日高港港湾計画書

－ 軽易な変更 －

平成25年11月

日 高 港 港 湾 管 理 者
和 歌 山 県

[小型船だまり計画]

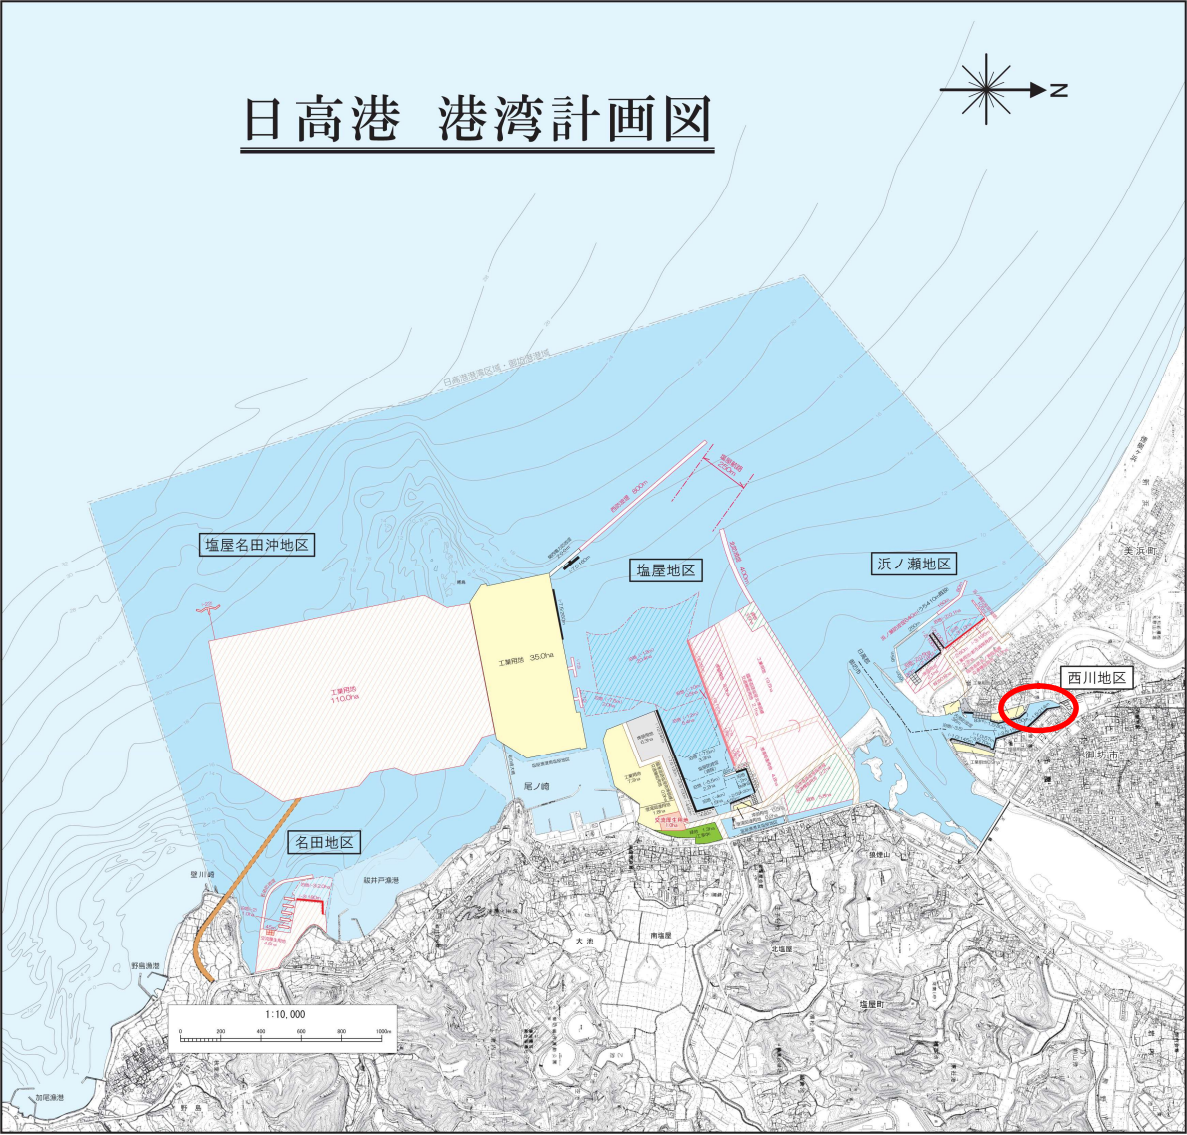
- ・ プレジャーボートの大型化に伴う係留施設の不足及び水域施設の水
深不足を解消するため、西川地区において、小型船だまり計画を変
更する。
- ・ 港湾の効率的な運営に関する事項を追加する。

西川地区

泊地 水深 2 m 面積 1. 0 h a [新規計画]

物揚場 水深 2 m 延長 2 1 4 m [既設の変更計画]

物揚場 水深 1. 5 m 延長 2 1 4 m
